改善箇所説明図

不具合内容:

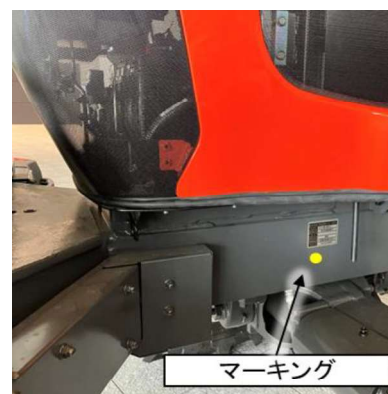
トラクタの作業灯において、設計検討が不十分であったため、キーオフ後に一定時間、作業灯を点滅(5秒間の点灯と0.1秒間の消灯の繰り返し)させたのちに消灯する機能がある。そのため、当該作業灯は点滅灯火に該当することから保安基準に適合しない。

全車両、作業灯操作パネルを対策品に交換する。

なお、交換用部品の準備に時間を要するため、使用者に不具合内容を通知のうえ、交換用部品が準備できた段階で交換する。
